嘉磐惠文

樓 F 戶

客戶工程變更單

F戶 建築平面圖(套上層樑)

F戶 地坪材質範圍示意平面圖

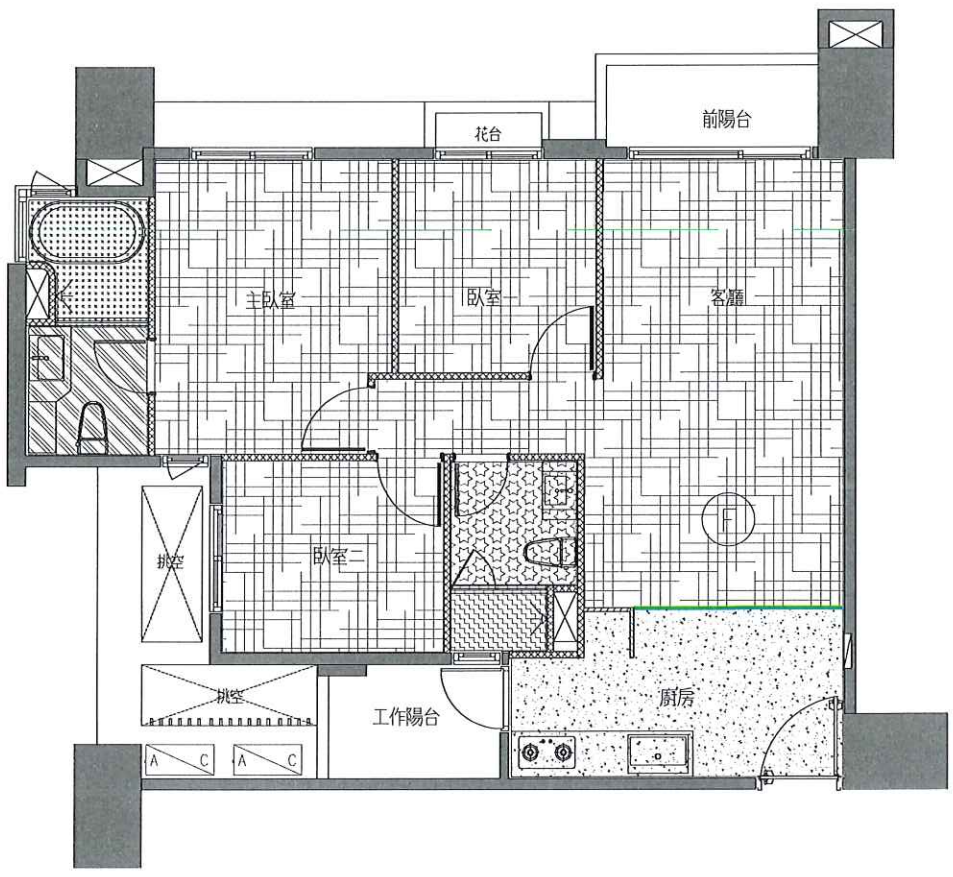
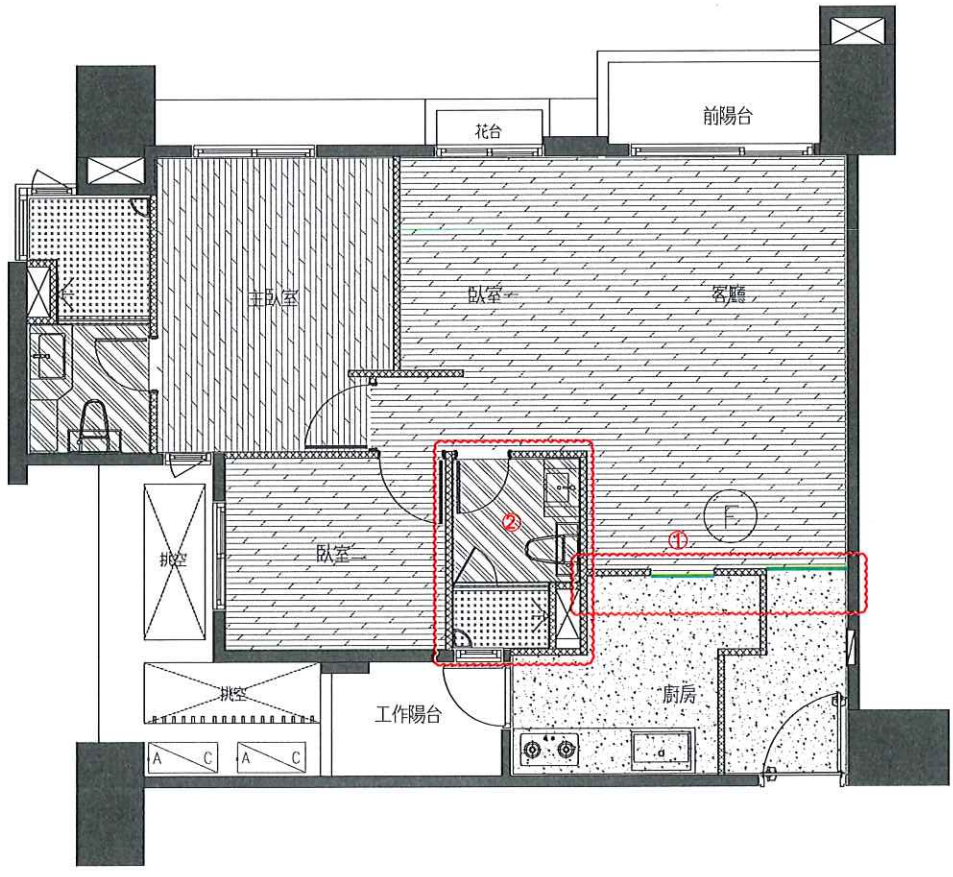
1.地磚、木地板、降躁範圍變更

2.客浴地壁磚變更主浴地壁磚

3.主浴淋浴區地磚不刻溝

F戶 天花板範圍示意平面圖(套上層樑)

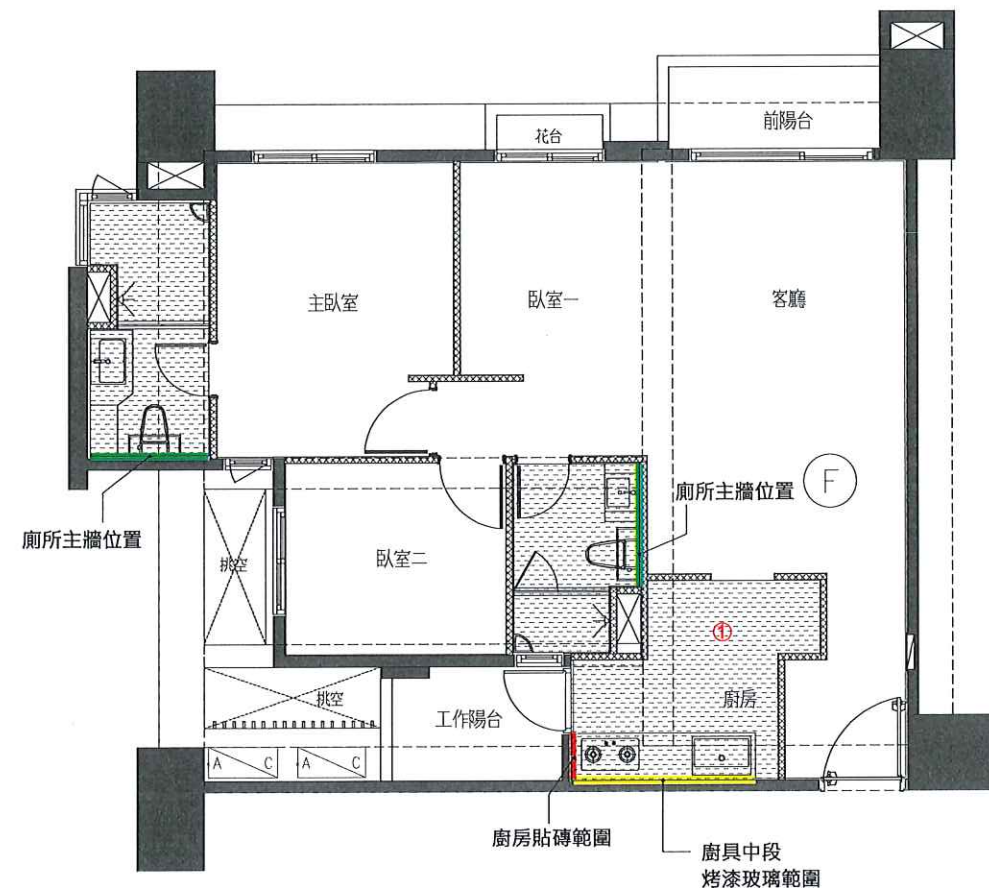
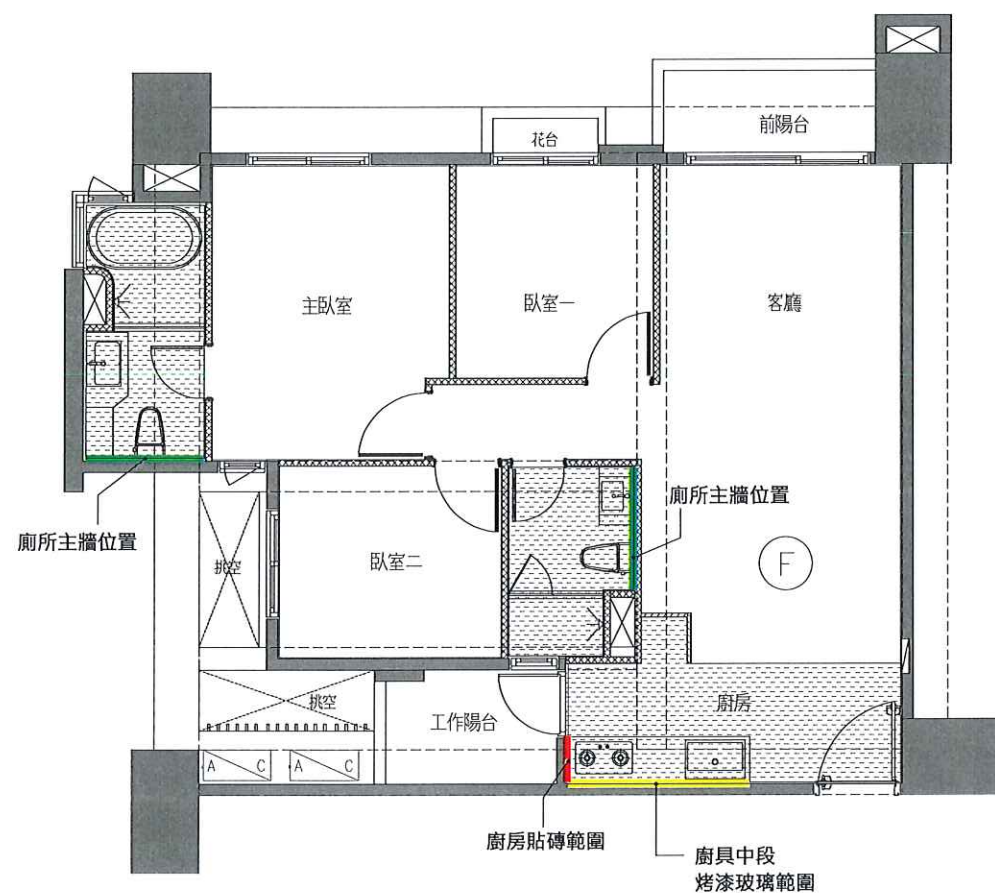
1.廚房天花板、立板、油漆範圍

變更

F戶 電燈開關及迴路示意圖(套上層樑)

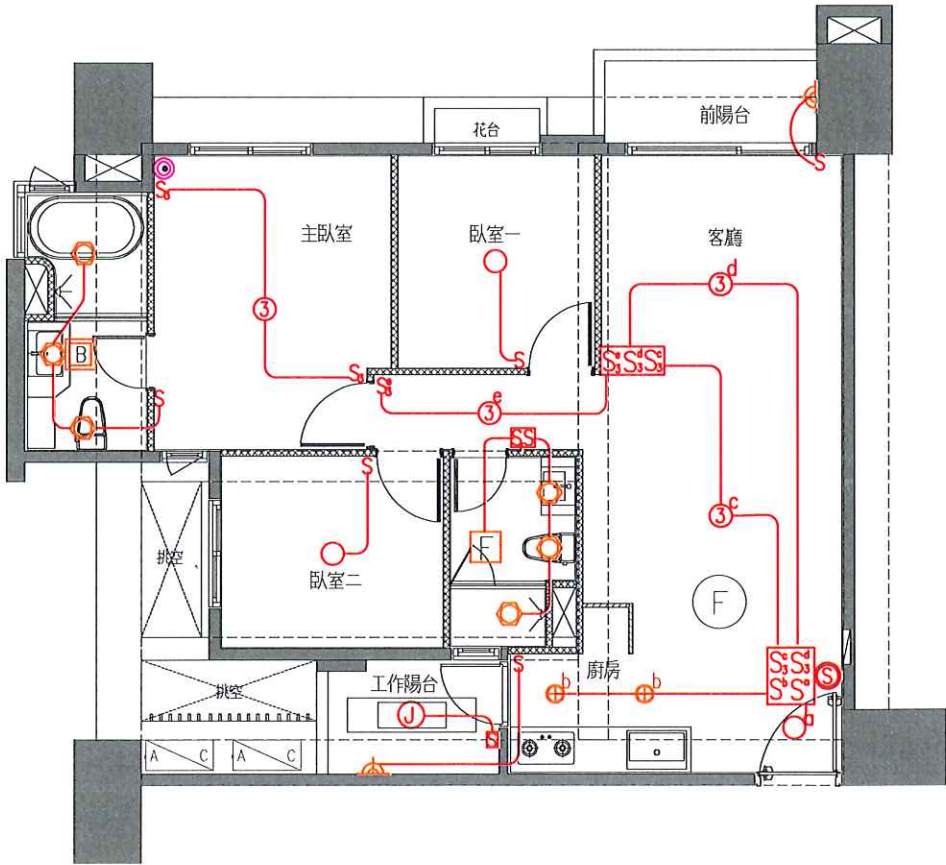
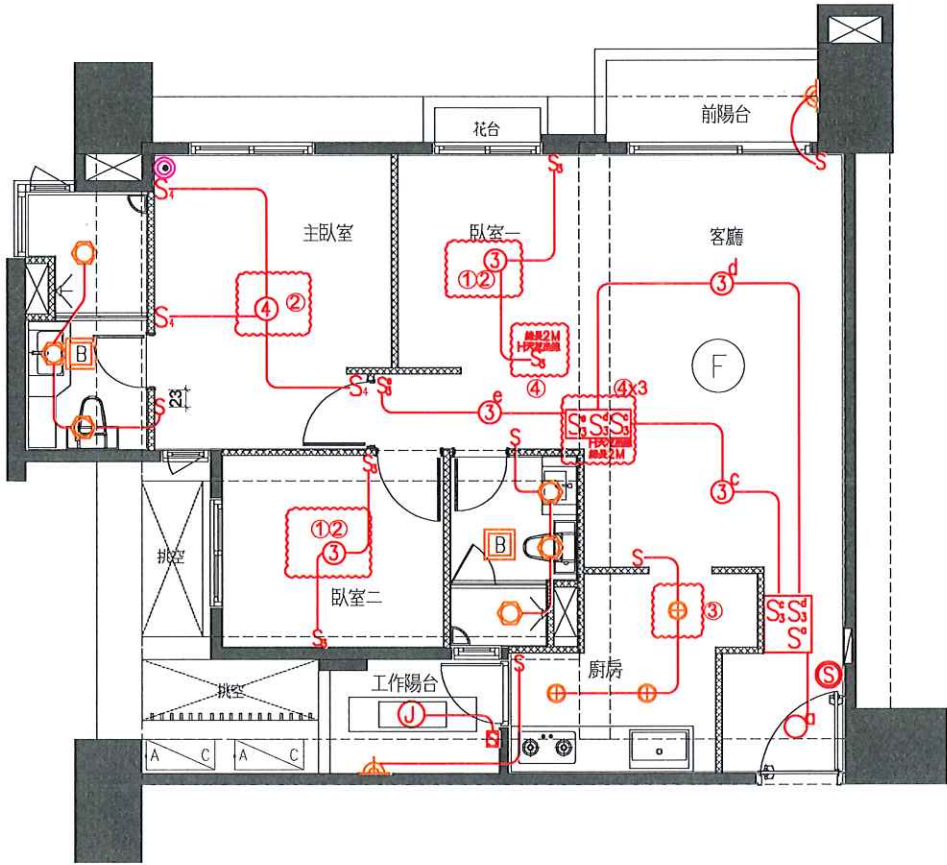
- 1.單切追減x2
- 2.雙切追加x3
- 3.燈具追加x1
- 4.預留線長2M追加x4
- 5.客浴抽風機變更暖風機
(220V專迴追加)

F戶 給水示意平面圖

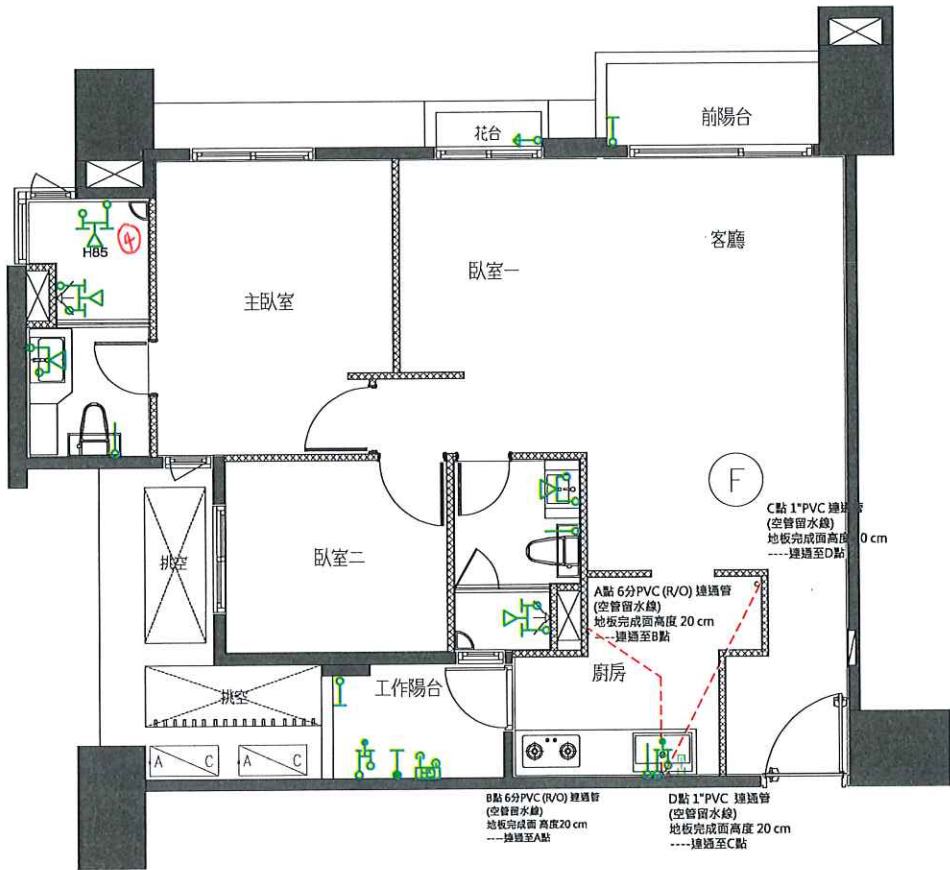
- 變更事項記錄：
- 1.廚房連通管追加x2
 - 2.浴缸(含給排水)追減
 - 3.浴缸給水開關追減
 - 4.蓮蓬頭給水追加

F戶 冷氣套管及排水位置示意圖(套上層樑)

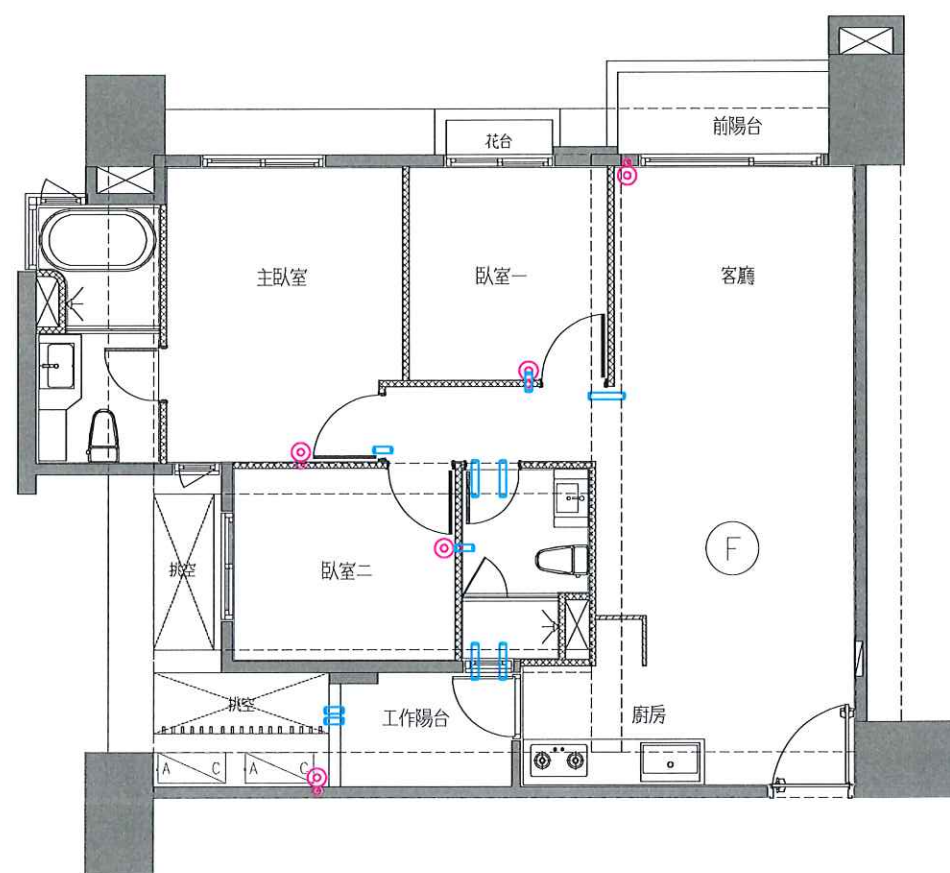
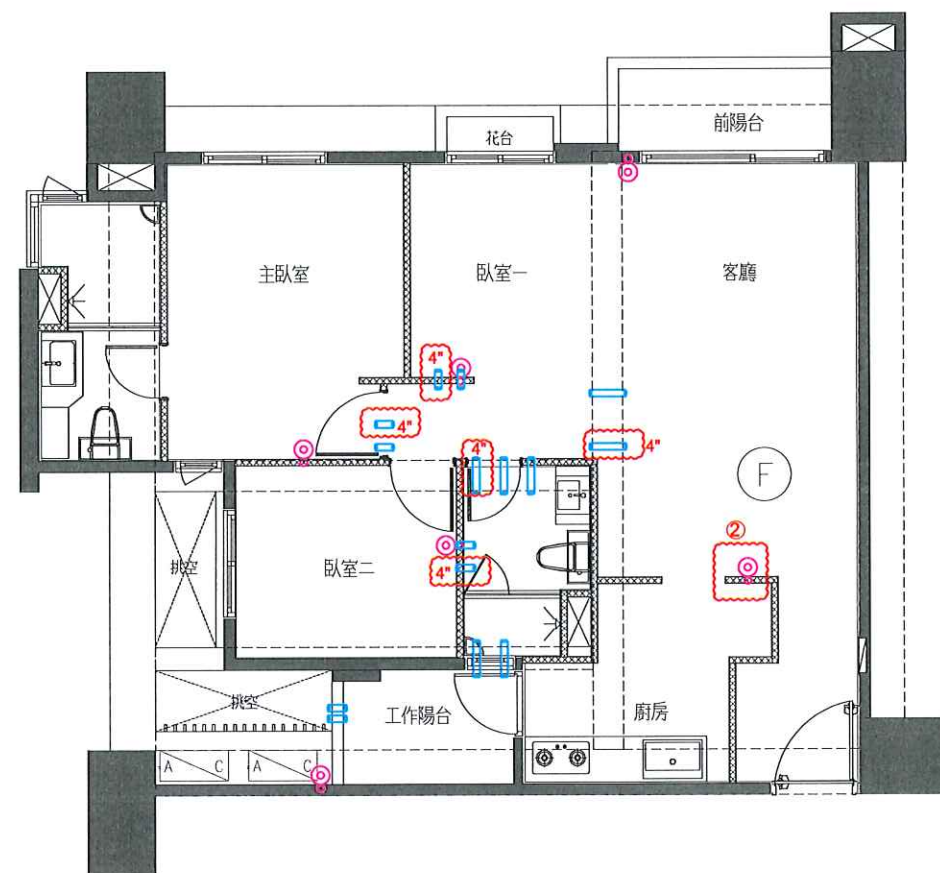
| 1.套管追加x5 |
| 2.冷氣排水孔追加x1 |
